WRM.RZP.271.37.2026 Ostrów Wielkopolski, 14 lipca 2026 r.
3596.07.2026.WEW

dotyczy: postępowania o udzielenie zamówienia publicznego na zakup wraz z dostawą automatycznego urządzenia do porcjowania i pakowania wody pitnej w jednostkowe opakowania, ogłoszenie nr: 2026/BZP 00324067/01 z dnia 06.07.2026 r.

Rozwiązanie A	**Rozwiązanie B**
Przykładowe rozwiązania

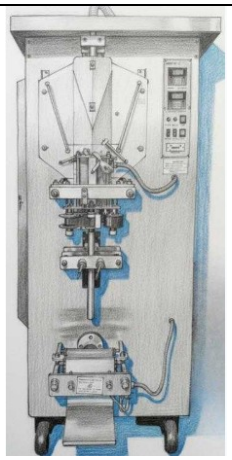
Pytanie 8:
Na rynku obecne są urządzenia sprawdzone, przetestowane i wdrożone z wszelkimi wymogami techniki i prawa oraz takie, które wprowadzone zostały do obrotu z pogwałceniem obowiązujących przepisów tylko i wyłącznie w celu skorzystania z budżetu obronności RP. Takie rozwiązania często są niekompletne, ze szczątkową dokumentacją, a ich eksploatacja zagraża zdrowiu i życiu użytkownika.

Bezpieczne wykonane, w tym obudowa, drzwi zabezpieczone awaryjnym wyłącznikiem	TAK, obudowa wykonana w sposób bezpieczny, czujniki, elektryka całość zgodna z wymogami dyrektywy maszynowej. Czujnik drzwi skutkuje wyłączeniem pracy maszyny po ich otwarciu. Czujnik przedziału dezynfekcji folii skutkuje wyłączeniem sterylizatora UV po otwarciu drzwi przedziału. Drzwi i obudowy wykonane ze stali nierdzewnej	NIE, brak lub atrapa obudowy, brak jakichkolwiek czujników, prowizoryczny układ elektryczny
Znak CE	TAK, potwierdza spełnienie wszelkich standardów i norm.	NIE Maszyny niespełniające wymogów m.in. dyrektywy maszynowej nie powinny posiadać deklaracji zgodności ani znaku CE, nadawanie CE niezgodne z przepisami
Zgodność z polskimi i europejskimi normami. Zgodność z zapisami dyrektywy maszynowej	TAK, pod każdym względem	Nie, zapisy dyrektyw są ignorowane lub wybierane wybiórczo. Urządzenia te nie spełniają wszystkich wymogów, nie są bezpieczne i nie powinny być wprowadzone do obrotu.

Dostęp do folii z atestem PZH do kontaktu z wodą pitną. Kompatybilność folii z dezynfekcją UV. Brak problemu z odbiorem w	TAK, dostęp do wielu producentów, dostęp do wszelkich wymaganych badań potwierdzający, że folia nadaje się do kontaktu z wodą pitną. Pozwala na bezproblemowe uzyskanie weryfikacji przez miejscowy sanepid, która jest niezbędna do wdrożenia i uruchomienia maszyny.	Nie, brak odpowiednich atestów (skutek - problemy z uzyskaniem akceptacji sanepidu. Wprowadzanie w błąd poprzez dostarczanie dokumentów innych producentów niż producent dostarczonej folii.

Sanepidzie		
Spójny atest PZH zawierający wszystkie podzespoły (obejmuje całość urządzenia)	TAK, cała maszyna została przewidziane jako spójne urządzenie. Atest i cała procedura atestacji zawierała uwzględnienie wszelkich podzespołów.	Nie, często atesty na elementy, bez uwzględnienia podzespołów
Produkt produkowany seryjnie w kontrolowanych warunkach, przez profesjonalne kadry	TAK, produkcja seryjna od wielu miesięcy, opanowany proces technologiczny i eksploatacja u użytkownika.	Nie, urządzenie produkowane i modyfikowane na potrzeby wymogów poszczególnych postepowań przetargowych.
Możliwość wykazania doświadczenia, referencje w dziesiątkach realizacji	Tak, wielomiesięczne doświadczenie, setki realizacji. W portfolio urządzenia, które wyprodukowały kilkanaście, kilkadziesiąt tysięcy porcji, wykorzystane w realnych akcjach.	Nie, produkt wprowadzony jedynie jako odpowiedz na zgłaszany popyt przetargowy Brak realnych referencji z użytkowania.

Filtr mechaniczny zapobiegający przedostawania się ciał stałych do woreczków	Tak, elementarny i podstawowy element wyposażenia.	Nie, zwykle brak jakiegokolwiek filtra, czasami montowany prowizorycznie w celu spełnienia zapisów przetargowych. Nie jest to produkcja seryjna
Sterylizator UV wody, dodatkowo dezynfekuję wodę, zapewniając bezpieczeństwo pod kontem bakteriologicznym	Tak, elementarny i podstawowy element wyposażenia.	Nie, zwykle brak jakiejkolwiek lampy UV, czasami montowane prowizorycznie w celu spełnienia zapisów przetargowych. Nie jest to produkcja seryjna
Układ chemicznej dezynfekcji układu – niezbędny przy wykorzystywaniu w celach	Tak, przewidziany jako element wyposażenia. Niezbędny przy wykorzystywaniu w sytuacjach awaryjnych	Nie, producenci powyższych urządzeń nie aplikują takich rozwiązań. Czasami montowane w prowizorycznie w celu spełnienia zapisów przetargowych. Nie jest to produkcja seryjna. Brak zestawu do dezynfekcji chemicznej naraża

awaryjnych.		Zamawiającego na późniejsze doposażenie Prawidłowe działanie paczkowarki wymaga użycia chloratora.
Taśmociąg do odbioru woreczków	Tak, elementarny i podstawowy element wyposażenia z zasilaniem i sterowaniem bezpośrednio z paczkowarki (nie wymaga dodatkowego gniazdka)	Nie, czasami dodawany jako dodatkowy, niezależny element, zawsze wymaga dodatkowego źródła zasilania.
Ciśnieniowy układ działania	Tak, nie wymaga dodatkowych buforów, wystarczy możliwość wpięcia do źródła wody o ciśnieniu 2 bar.	Nie, wbudowana prymitywna pompa tłokowa wymaga zastosowania dodatkowego bufora, który nie jest przewidziany w komplecie. Naraża zamawiającego na dodatkowe koszty
Orurowanie wykonane ze stali nierdzewnej	Tak, całość orurowania wykonano ze stali nierdzewnej gat. min 304	Nie, ze stali wykonuje się tylko część dozującą, często stosuje się giętkie przewody bez atestacji.
Mobilność	Tak, paczkowarki profesjonalne wyposażono w platformę z kołami i hamulcami, co umożliwia transport maszyny w obrębie hali	Nie, sztywna konstrukcja bez kół, transport możliwy jest tylko z wykorzystaniem dodatkowego wyposażenia jak np. wózek widłowy

Prosimy o jednoznaczne wskazanie jakiego typu urządzenia Zamawiający oczekuje?

a) *Urządzenie jakościowe sprawdzone, polski produkt. Rozwiązanie A*
b) *Urządzenie niespełniające polskich i europejskich norm. Wybrakowane z podstawowych funkcji i mechanizmów, często import z ograniczonym dostępem części zamiennych i eksploatacyjnych Rozwiązanie B*

Odpowiedź:
Zamawiający wyjaśnia, że zgodnie z OPZ oczekuje dostawy urządzenia posiadającego obudowę zewnętrzną oraz zamykany zespół mechaniczny i elektryczny, zapewniające bezpieczną eksploatację urządzenia zgodnie z obowiązującymi przepisami. W konsekwencji oferowane urządzenie powinno posiadać konstrukcję odpowiadającą wymaganiom określonym w OPZ, w szczególności w zakresie obudowy oraz zabezpieczenia elementów mechanicznych i elektrycznych. Ocena zgodności oferowanego rozwiązania będzie dokonywana wyłącznie na podstawie wymagań określonych w SWZ i OPZ.
